Zgodnie z postanowieniem zawartym w art. 284 ust. 6 ustawy z dnia 11 września 2019 r. Prawo zamówień publicznych (Dz. U. z 2022 r. poz. 1710 ze zm.) Zamawiający informuje, że 14 grudnia 2022 roku do Zamawiającego wpłynęło pismo, dotyczące zamówienia w trybie podstawowym zgodnie z zapisem art. 275 pkt 1 przedmiotowej ustawy, ogłoszonego w Biuletynie Zamówień Publicznych Nr 2022/BZP 00466539/01 z dnia 2022-11-30, na „Rozbudowę i przebudowę budynku Urzędu Miejskiego w Karpaczu wraz z infrastrukturą towarzyszącą”.

Dotyczy: postępowania przetargowego pn.: Rozbudowa i przebudowa budynku Urzędu Miejskiego w Karpaczu wraz z infrastrukturą towarzyszącą, nr sprawy: IGN.7013.3.2022.

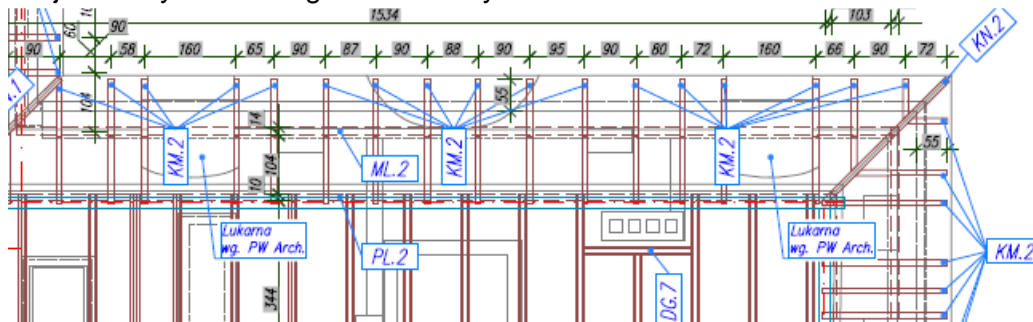
9. Zgodnie z dostępnymi na rynku standardowymi dźwigami osobowymi minimalna wysokość nadszybia wynosi 3400 mm od poziomu ostatniego przystanku (bez grubości płyty nadszybia). W związku z tym prosimy o potwierdzenie, że wymagana wysokość

górnego poziomu nadszybia nie będzie kolidowała z poziomem dołu konstrukcji zaprojektowanych dźwigarów drewnianych DG5\*.

Na rynku są dostępne dźwigi osobowe przeznaczone dla budynków istniejących, ze zmniejszonym podszybiem i nadszybiem.

W załączeniu karty techniczne produktu referencyjnego. (GREEN\_LIFT\_  
\_FLUITRONIC\_81.21\_MRL-T\_630\_kg (1)
